柏崎刈羽原子力発電所6号機  
建物・構築物の耐震安全性評価について

(第30回構造WGでの指摘事項に関する回答)

平成21年3月31日

東京電力株式会社

図-1 温度依存性試験の結果

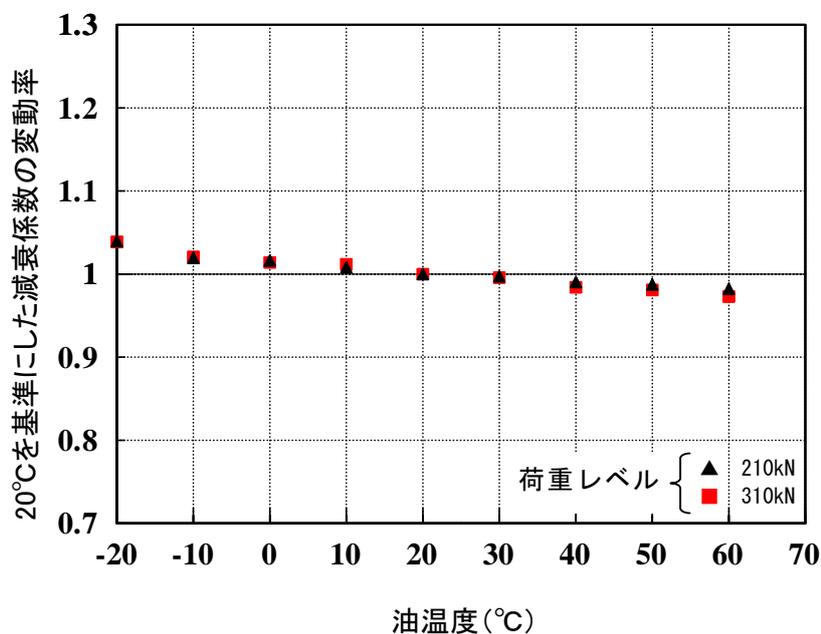
排気筒のオイルダンパーの性能には、温度依存性がないのか。  
(平成 21 年 3 月 11 日 耐震・構造設計小委員会構造 WG(第 30 回))

今回、取付けたオイルダンパーについて、油の温度を変化させながら減衰係数の変動を調べた結果を図-1に示す。なお、結果は油温度 20℃のときの減衰係数を基準(1.0)としている。また、本試験の条件を表-1、状況を図-2に示す。

図-1 より減衰係数は低温側で大きく、高温側で小さくなるものの、その変動は非常に小さいことがわかる。

図-1 材料非線形解析モデル(例:補機冷却用海水取水路(北側)隔壁部)

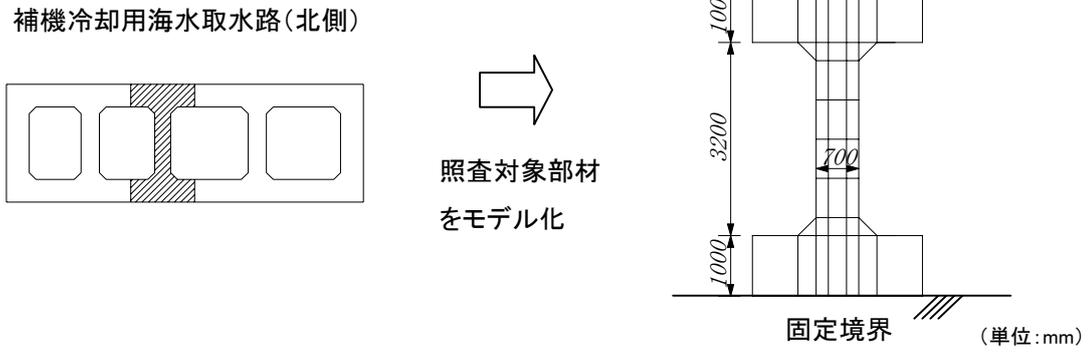
非常用取水路の耐震安全性評価において、材料非線形解析手法を用いたせん断耐力の判断基準について説明すること。

材料非線形解析は検討対象部材を有限要素でモデル化し(図-1)、部材非線形解析で得られた照査時刻の断面力分布を再現できる荷重分布を算出し、同荷重比率を維持しながら漸増载荷する(図-2)。
